BITACORA ELECTRÓNICA DE OBRA

Confirma Bitacora:	Nro Informe:	Fecha Informe:	Nombre De La Obra:	Personal Encargado:
	66	23-04-2019	Carretera Moquegua - Omate - Arequipa Tramo: Il km. 35 al km. 153.50	LUZMILA GUERRA MOTTA

Inspección Técnica a obra de forma conjunta entre los ingenieros especialistas de PVN, Contratista (Consortio Vial del Sur integrado por COSAPI S.A. –OBRASCON HUARTE LAIN S.A) y Supervisión (Consortio Supervisor Vial Arequipa integrado por las empresas GOC S.A. CONSULTORA DE ESTUDIOS Y SUPERVISIÓN S.A. ACRUTA & TAPIA INGENIEROS S.A.C.).

Foto1:

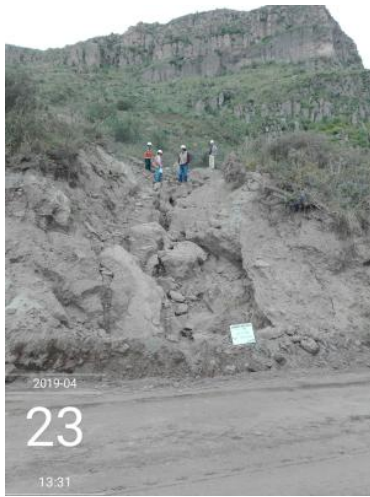
Se evalúa las alcantarillas propuestas en el expediente técnico contratado y el presupuesto adicional N° 7 visualizando los siguientes aspectos: el diámetro de la tubería, su función, su ubicación, el tipo de acuerdo a la topografía del terreno, entre otros, siendo las alcantarillas visualizadas las siguientes:

152+883: Alcantarilla MCA 1X1 y pase de riego.

152+785: Alcantarilla MCA 05.X0.5y pase de riego.

145+500: Alcantarilla Marco con muro.

142+208: Alcantarilla MCA 2X2, Correspondiente al Presupuesto Adicional N° 3

141+090: Alcantarilla Nueva TMC de 48" propuesta. Correspondiente al Presupuesto Adicional N° 7

140+276: Alcantarilla TMC (de alivio), se propone su reubicación, por existencia de muro de contención

139+720: Alcantarilla de alivio con muro. Para su ejecución contractual.

139+501: Alcantarilla proyectada TMC de 36" se sugiere cambiar a 48".
Incluir en el Presupuesto Adicional N° 7
Cabezal de salida ubicada en muro de contención en proceso de construcción.

139+383: Alcantarilla proyectada TMC de 36" se sugiere cambiar a 48"
Incluir en el Presupuesto Adicional N° 7
Además se sugiere que el cabezal de ingreso sea con aleros y el cabezal de salida ubicarlas en el muro de contención.

138+529: Alcantarilla con cabezal de salida en muro de contención

138+093: Alcantarilla TMC de 36" que deberá evaluar su ampliación a 48" con cabezal de salida en muro de contención

137+143: Alcantarilla Marco de 5x4 con muro, probable mayor metrado

136+506: Se propone cambiar la alcantarilla propuesta de 36" por una de 48" y variar en el cabezal de ingreso de caja por aleros

135+790: Alcantarilla de alivio, se sugiere cambiar el cabezal de salida de caja por alero y alargar el emboquillado de salida

135+454: Alcantarilla marco propuesta de 4x4, sin embargo se visualizan dos quebradas en este sector por lo que se sugiere revisar el diseño.
